## 泊発電所 3号炉

### 第4条 地震による損傷の防止 (地下水排水設備について)

(審査会合における指摘事項回答)

令和6年2月15日  
北海道電力株式会社

図1. 原子炉補機冷却海水放水路閉塞時の補機排水等の流れ (発電所建設時の設計)

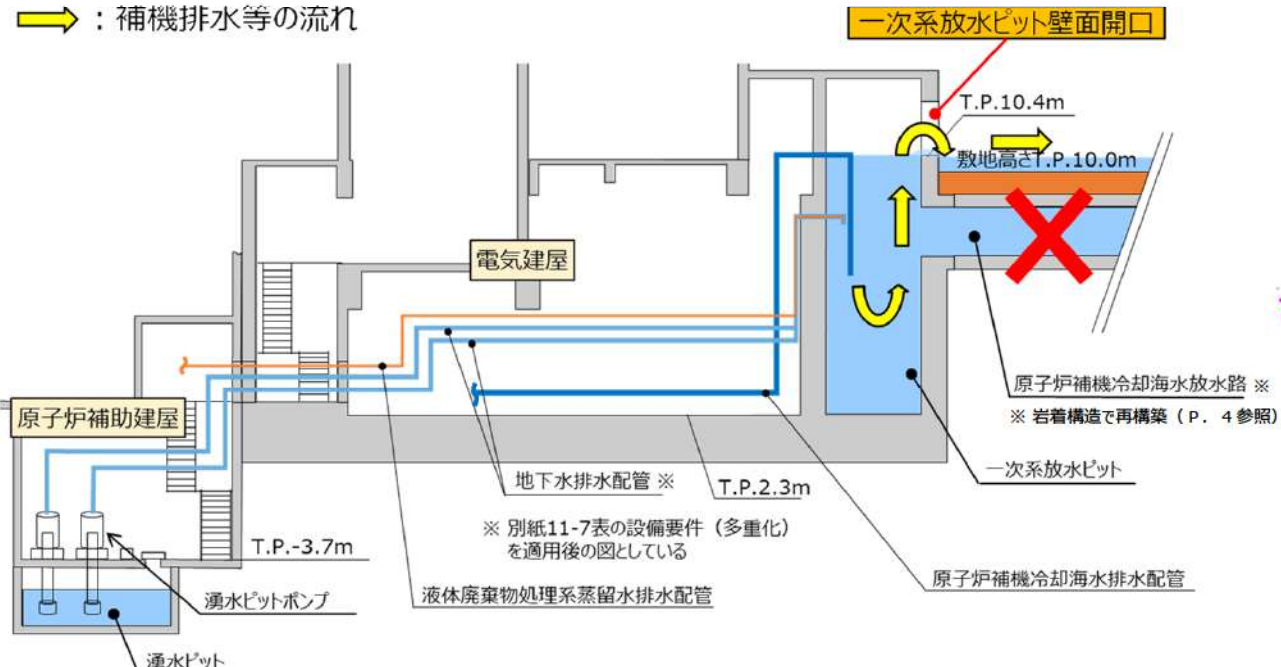
- 防潮堤設置以前の泊発電所3号炉では、排水経路のうち基準地震動に対する構造強度を確保する施設を一次系放水ピットまでとし、原子炉補機冷却海水放水路が地震によって損傷（閉塞）した際には、敷地（T.P.10m盤）に設置した一次系放水ピット壁面開口から排水し、敷地全体を流れて護岸から外海へ導く設計としていた（図1参照）。
- 防潮堤の設置以降は、地震時に埋戻土に支持された原子炉補機冷却海水放水路が損傷した場合に下記の影響が生じる。
  - ① 一次系放水ピットには原子炉補機冷却海水系からも最大1.89m<sup>3</sup>/sの海水が連続的に排水（以下「補機排水」という。）されており、主要建屋近傍の一次系放水ピット壁面開口から地下水排水や補機排水が敷地に排出された場合、排水経路が構内排水設備に限定されることで敷地広範囲に滞水し易くなり、屋外溢水防護（建屋への流入防止）の信頼性に問題が発生する可能性がある（図2参照）。
  - ② 主要建屋近傍で敷地（T.P.10m盤）へ排出した補機排水等が埋戻土に浸透すると、原子炉建屋等の主要建屋周囲の地下水水位の上昇が起こり得る。その結果、建屋に対して揚圧力が作用し、耐震性に悪影響を与える可能性がある。

図3. Ss機能維持としない範囲が閉塞した場合の排水経路（自主的な対応含む）

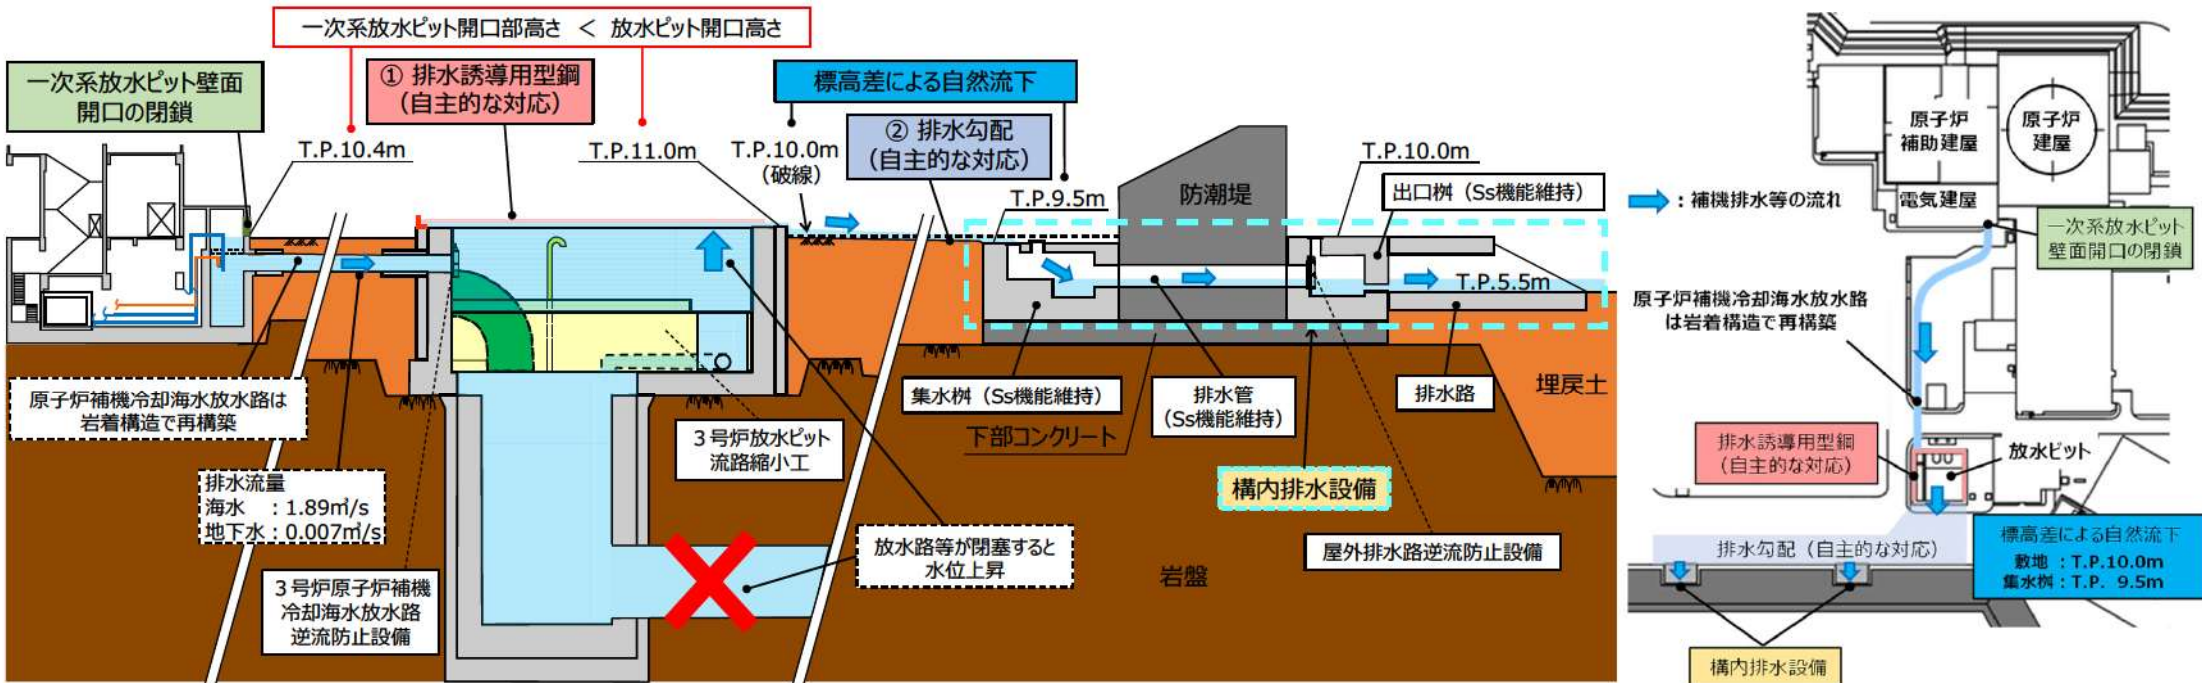
- 補足③で示した原子炉補機冷却海水放水路の再構築により、基準地震動後も放水ピットまでの排水経路は維持される。
- 放水ピット下流のSs機能維持としない範囲である放水路、放水池及び放水口は、構造的特徴や大規模地震を受けた先行サイトにおける放水設備の被害状況及び一般産業施設の地震被災事例を踏まえると、軽微な変形やひび割れが生じる可能性はあるものの、地震時に閉塞する可能性は低く、排水機能は維持できるものと考えている。
- ただし、Ss機能維持としない範囲は閉塞の可能性を完全に排除できないため、当該範囲が閉塞した場合においても、敷地への排水が放水ピット上部開口からのみ起こるように制限するため、放水ピット上流で敷地への流下経路となり得る一次系放水ピット壁面開口を閉鎖する。放水ピット以降の排水については、標高差により構内排水設備を介して外海まで自然流下させる設計とする。
- また、敷地に流下した補機排水等を構内排水設備（集水枡）に誘導するための自主的な対応として下記①②を実施する。

- ① 放水ピット上部に排水誘導用型鋼を設置し、補機排水等を放水ピット海側（南側）に誘導して敷地に流下させる。
- ② 敷地に設ける約1%の排水勾配によって構内排水設備（集水枡）で集水し外海へ排水する。
